## **Stellungnahme zum Gutachten von KPMG und Ernst Basler & Partner zum Sachverhalt Anhydrit**

*Vorbemerkung: Diese Stellungnahme wurde im Auftrag des Aktionsbündnisses gegen Stuttgart 21 erstellt*

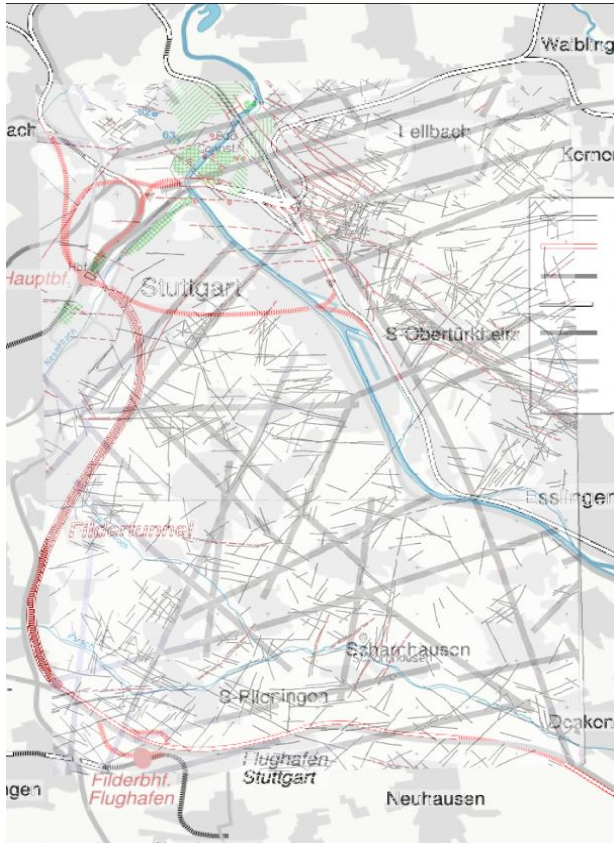
Die geplanten TBW liegen alle in der bekannten großräumigen, geologischen Störungszone des „Stuttgarter Kessels“(Grafik nächste Seite) mit vielen weiteren, aus Erfahrung für den Tunnelbau sehr problematischen geologischen Erscheinungen, deren kostenmäßige und bautechnische Auswirkungen in die Betrachtung von KPMG gar nicht eingeflossen sind und die im bisherigen Verlauf des Projekts schon lange und kostenintensive Verzögerungen und Umplanungen erzwungen haben. Aktuell ruht z.B. der Vortrieb am Tunnel nach Obertürkheim (PFA 1.6) wegen eines Wassereintrages und mehreren Hohlräumen. Auch technische Probleme sind im Tunnelbau häufig und zeitraubend. I Oktober 2016 kam es zu einem 5-wöchigen Stillstand der

Die Tunnelachse des gefährdeten Cannstatter Tunnel verläuft teilweise parallel zu einer solchen Störung (grüner Pfeil Abb.1) bis zum Zusammenschluss mit dem Feuerbacher Tunnel (PFA 1.5). In solchen geologischen Verhältnissen ist die Gefahr von AQ am größten.
